**Objet : MOLENBEEK-SAINT-JEAN. Quai des Charbonnages, 88-90 / Place Saintelette, 31 / rue des Ateliers.**

**Demande de permis portant sur la construction d'un immeuble à appartements avec rez-de-chaussée commercial, espaces sociaux/bureaux au 1<sup>er</sup> étage et plusieurs niveaux de parking souterrain après la démolition d'un entrepôt (parcelles 230s et 231s).**

**Avis de la CRMS**

*Projet visible depuis le canal et la place Saintelette © TV Trans V+ MSA*

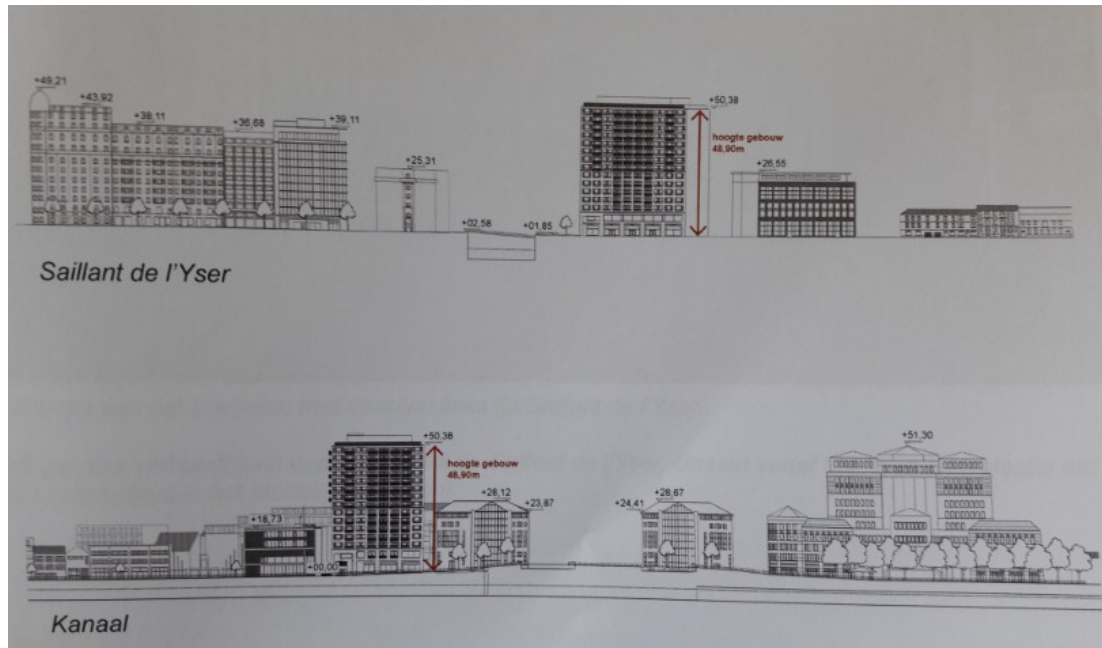
La localisation du site le long d'un des axes structurants de la ville, en bordure du canal et à proximité de la place Saintelette, conférerait à la future construction une position particulièrement visible et stratégique dans le paysage urbain. La construction d'un monolithe blanc de 14 étages créerait une véritable fracture dans le quartier. Sa massivité serait significative sur le skyline des bords de rive mais surtout écrasante pour les habitants du quartier, en particulier ceux de la rue des Ateliers (habitat de maisons types R+1 et R+2) qui serait perçue comme une rue de service étroite et sombre, ce qui n'est pas acceptable (perte d'ensoleillement, sentiment d'insécurité, etc. cf. simulation ci-dessous).

L'impact visuel sur le patrimoine environnant et sur l'ensemble du paysage urbain serait également très marquant à la fois pour les vues vers et depuis les Halles des Producteurs (sur la rive opposée du canal), pour l'avenue du Port et l'immeuble Citroën (à l'opposé de la place Saintelette) et pour l'ensemble du quartier repris en Zichee dont plusieurs biens figurent à l'inventaire du patrimoine architectural de Molenbeek-Saint-Jean.

Extrait du dossier

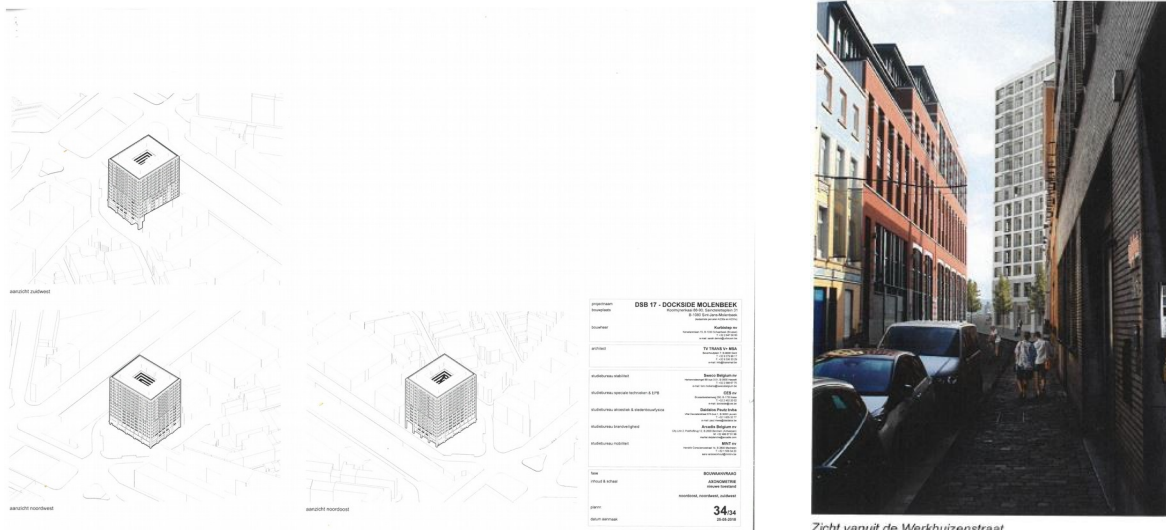
En ce qui concerne l'aménagement intérieur, le concept vise l'accessibilité des vélos aux étages, grâce notamment à deux ascenseurs extérieurs, un système de passerelles intérieures (atrium) ainsi que des emplacements de parkings pour habitants et visiteurs. Les appartements s'organiseraient autour d'un atrium au rez-de-chaussée, surmonté d'un patio, un espace public « bel étage » ainsi qu'une bibliothèque et un rooftop. La parcelle serait entièrement minéralisée.

La CRMS s'interroge sur la pertinence de ces aménagements qui valorisent notamment des façades intérieures autour d'un atrium au lieu d'optimiser les vues donnant sur la ville et sur le canal qui constituent l'attrait majeur du quartier.

Elle plaide également pour une meilleure connexion à l'espace public, à coordonner notamment avec le futur équipement TRUSS (86, quai des Charbonnages) et le parvis Saintelette. Elle demande de respecter strictement les prescriptions en vigueur en matière d'occupation de la parcelle et
